《泰州市城西街区控制性详细规划(修编)》

0608单元局部地块图则修改(调整)

2023年6月

0608单元局部地块图则修改前后比对图

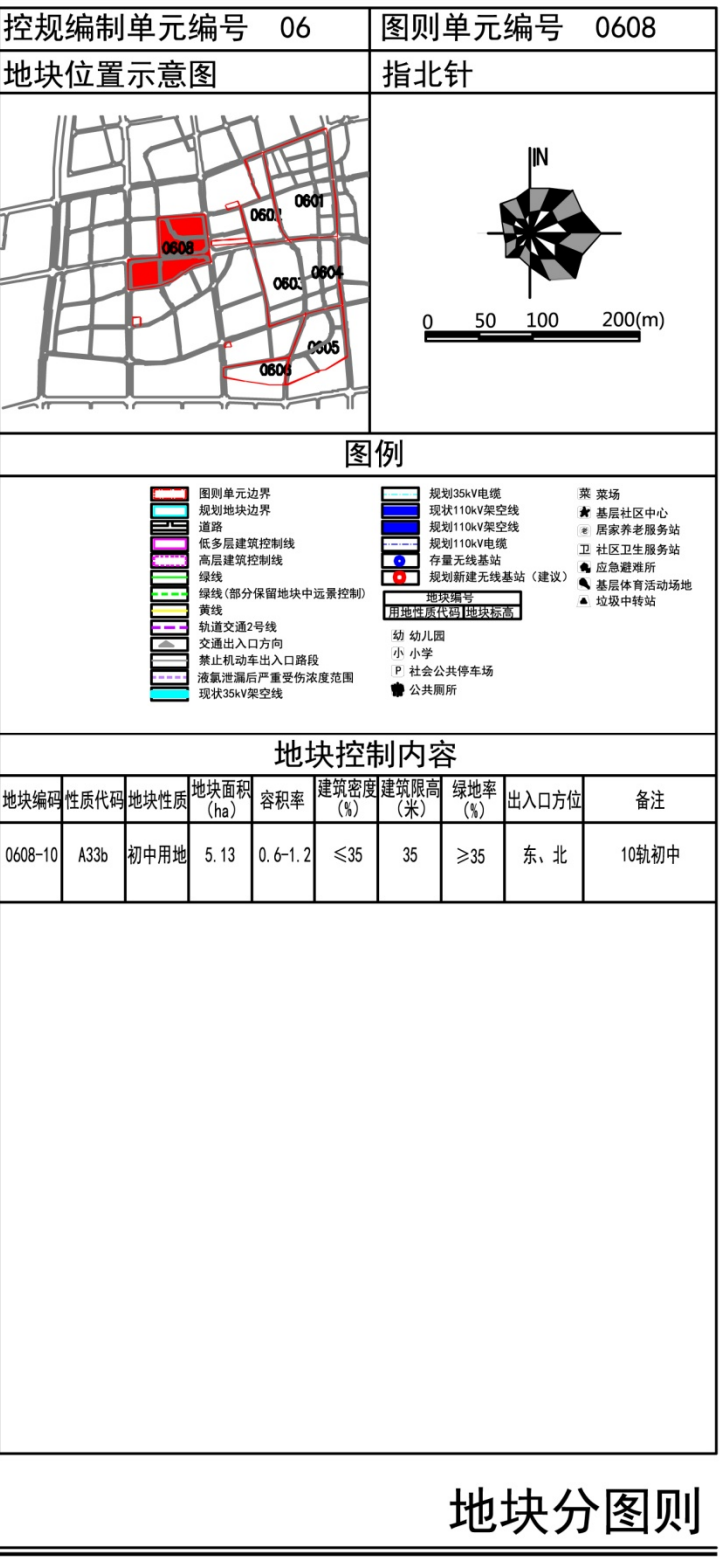
修改内容：根据中小学布局规划，将小学用地修改为初中用地，并适当扩大用地面积。

修改后，地块编号为0608-10，用地面积5.13公顷，容积率0.6-1.2，建筑密度≤35%，绿地率≥35%，建筑限高35米，学校规模10轨。
